Dines Jørgensen & Co.
Klokkergårdens etape 2
Trafiksikkerhedsrevision – Trin 3

2. marts 2017
PH/JVL

I forbindelse med projektering af etape to for byggemodningen Klokkergården i Sorø Kommune har projekterende Dines Jørgensen & Co A/S anmodet Via Trafik om at foretage trafiksikkerhedsrevision af detailprojektet.

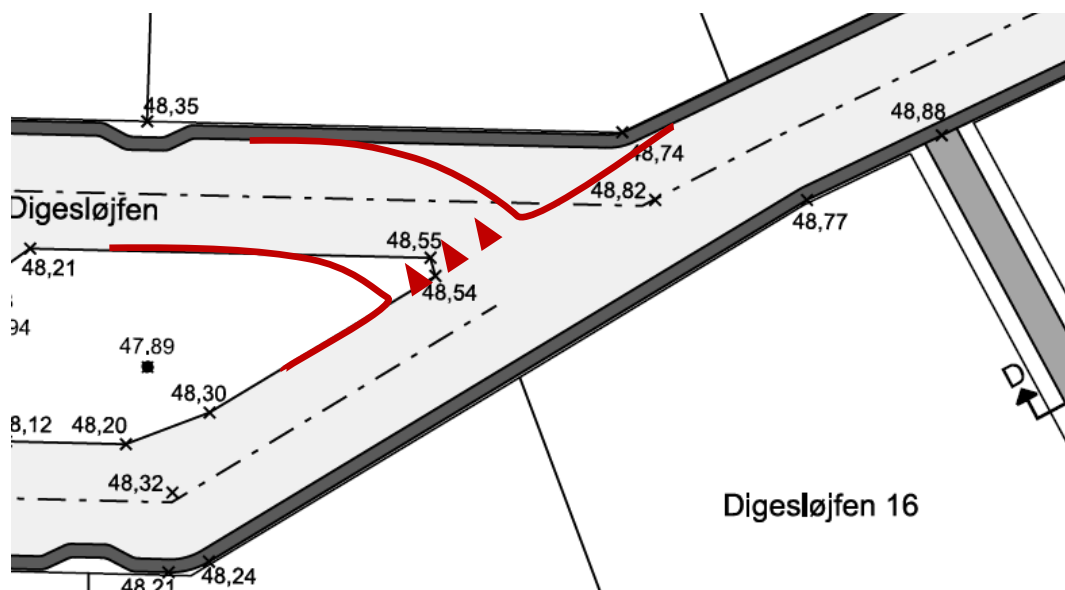
Digesløjfen er næsten 150 meter lang, hvor der normalt er behov for fartdæmpere pr. 100 meter for at sikre en hastighed på 40 km/t. Der er som følge heraf risiko for højere fart og øget ulykkesrisiko. Det bør derfor overvejes at supplere med en egentlig fartdæmper på Digesløjfen, f.eks. ud for de to grusstiers tilslutning til Digesløjfen.

Der overvejes en hævet flade/bump mellem de 2 stier

Revisors svar: Ok.
